Keuringsverslag van een elektrische laagspanning- en zeer lage spanningsinstallatie

NIET CONFORM

Straatnaam Brederodestraat
Huisnummer 201
Busnummer 1
Postcode 2018
Gemeente ANTWERPEN
Land België

Controlebezoek van een oude huishoudelijke elektrische installatie van een wooneenheid bij verkoop op vraag van de verkoper volgens (KB 08/09/2019) - AREI Boek 1- 8.4.2. en 8.2.1. en 4.2.4.3.

Afbeelding schakel- en verdeelbord:

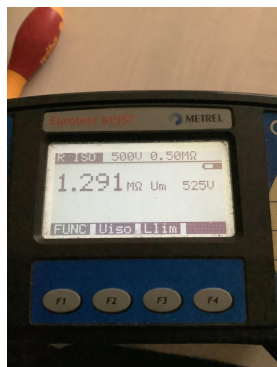
- I5.02 De aanduiding van de stroomkringen en/of apparatuur, aansluitklemmen, enz dient aangebracht of vervolledigd te worden. (Boek 1 Onderafdeling 3.1.3.1. en 3.1.3.3.A. en 5.1.6.1)

- I6.01 Een verzegelbare differentieelstroombeschermingsinrichting dient geplaatst te worden aan het begin van de installatie. (Boek 1 Onderafdeling 4.2.4.3.) Verzegel plaatje te voorzien
